プリント基板用端子台 LUP シリーズのはんだピン長さ変更のお知らせ

この度、プリント基板用端子台 LUP シリーズのはんだピン長さを 3.2mm から 5mm に変更させていただく事となりました。LUP シリーズは、パワー系アプリケーションに対応した製品ですが、日々進化する様々なアプリケーションにおいて、より厚い基板が使用されることが増えたことから今回の変更となりました。

■ 変更点

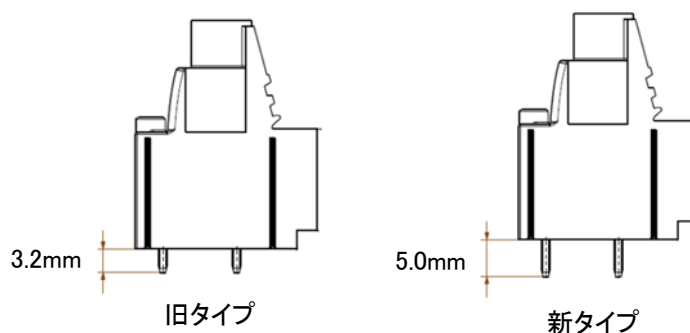
- はんだピン長さを 3.2mm から 5.0mm に変更
